Neubau der Geeste-Nordmole

Naturschutzfachliche Beurteilung gemäß § 8 Abs. 2 Bremisches Naturschutzgesetz (Brem-NatG) sowie FFH-Verträglichkeitsprüfung gemäß § 34 Bundesnaturschutzgesetz (BNatSchG) iVm § 24a BremNatG

• **Kompensation auf dem ehemaligen Spülfeld „Neues Pfand“**

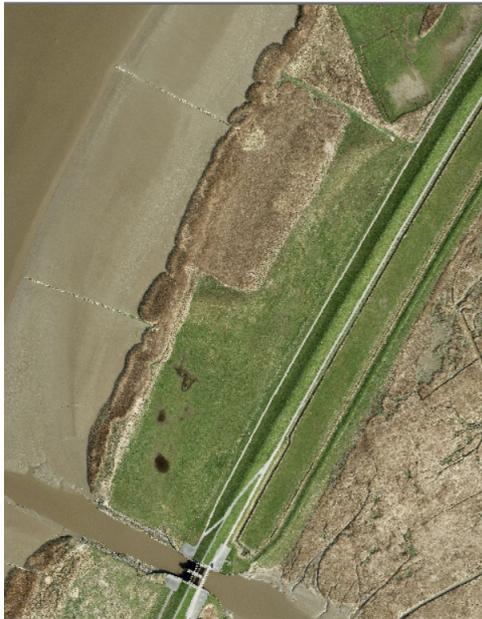
Die Kompensationsplanung bewertet die Auswirkung der Maßnahme auf die o.g. Schutzgüter des NSG, die betroffenen Natura 2000-Gebiete und § 30-Biotop sowie die früheren Kompensationsziele plausibel und fachlich korrekt. Die Maßnahme fördert nach Abschluss der Bau- und Entwicklungsphase die Schutz- und Entwicklungsziele, stellt zusätzliche § 30 Biotop her und lässt eine **Biotopaufwertung im Umfang von 2,81 FÄ (ha)** erwarten.

- Ich stimme der vorgelegten Kompensationsplanung für das ehemalige Spülfeld „Neues Pfand“ zu.
- Im Zusammenhang mit der Planfeststellung für den Neubau der Nordmole wird eine Befreiung von den Schutzbestimmungen des Naturschutzgebietes „Luneplate“ und des Biotopschutzes gemäß § 30 BNatSchG sowie eine Zustimmung in Bezug auf die betroffenen Natura 2000-Gebiete und die Inanspruchnahme der bestehenden Kompensationsmaßnahmen in Aussicht gestellt.
- Die Abstimmung der Ausführungsplanung der Kompensationsmaßnahme Neues Pfand einschließlich der Vergrümmungsmaßnahmen zum Ausschluss von Bruten während der Bauzeit ist rechtzeitig vor der Ausschreibung mit mir abzustimmen. Der Baubeginn und –abschluss ist mir jeweils vier Wochen früher anzuzeigen.
